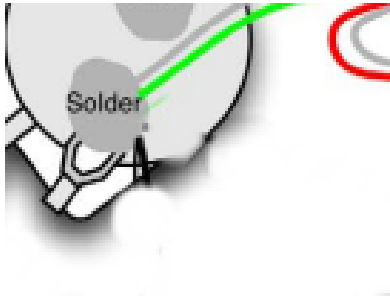
Ese cable tiene que ir soldado a masa del potenciómetro. Solo uno, te sobran los otros dos cables.

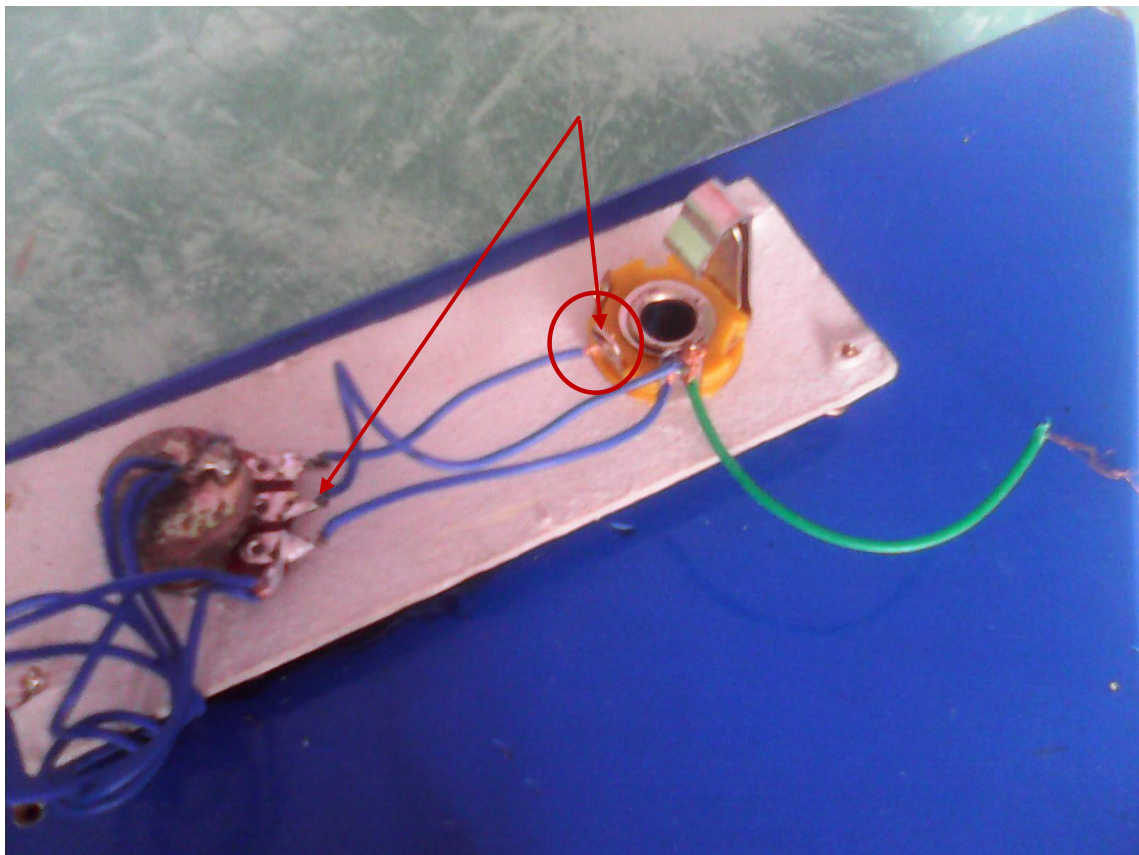
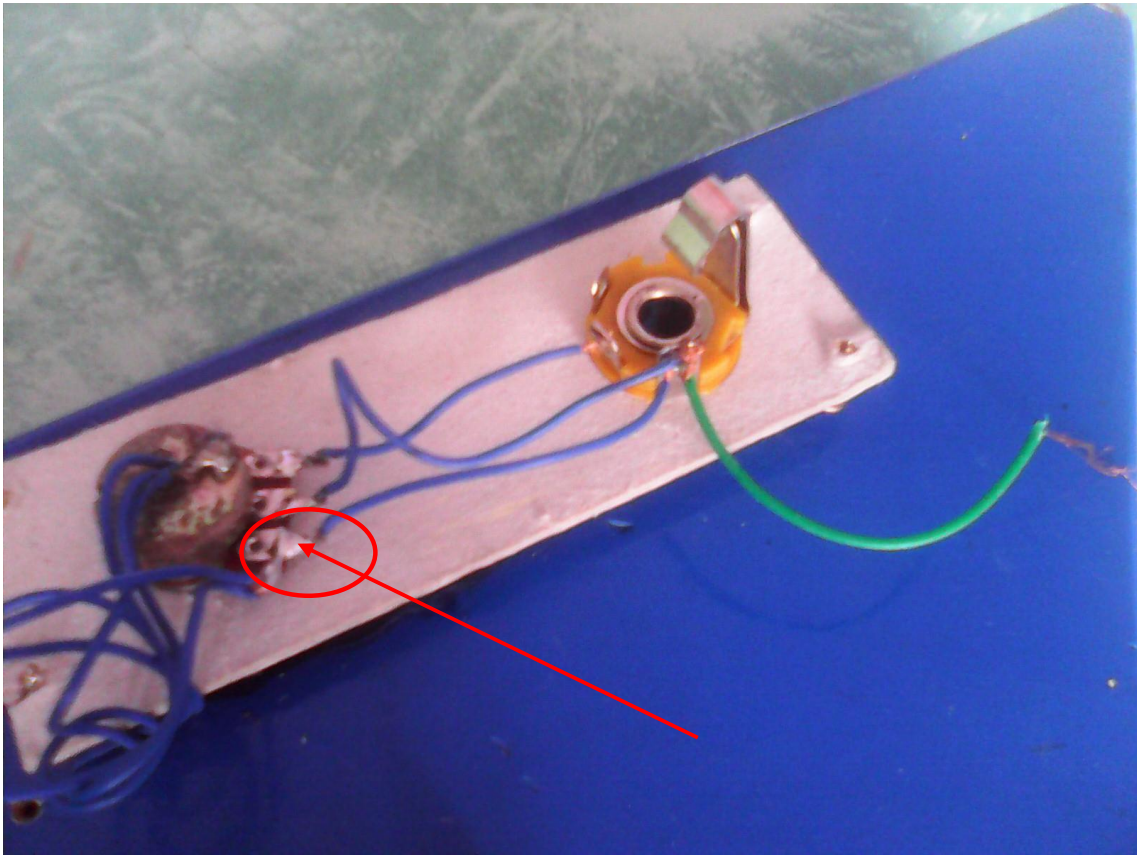
Esa patilla va soldada doblada a masa al pote o mediante un cable.

Así:

Doblas la patilla y la sueldas a la carcasa del pote, o bien usas el cable y lo sueldas arriba a masa junto a los otros cables.

Bueno y para acabar tienes que soldar de esta patilla del Jack (creo que es en esta, ya que es stereo y no estoy seguro, sino cambia a la otra de más arriba) el cable que sale de ahí, que es el vivo a la patilla central del potenciómetro de volumen.

Y el vivo de las pastillas van a la otra patilla del potenciómetro, a la de abajo según miramos la foto, no va ningún otro cable soldado ahí.

Ahí solo van conectadas las pastillas, el vivo, el otro cable que tienes soldado del Jack sobra.

Ahora yo cambiaría el pote le tienes hecho un Cristo, si puedes pon uno nuevo, pero antes corrige todo lo que tienes mal.
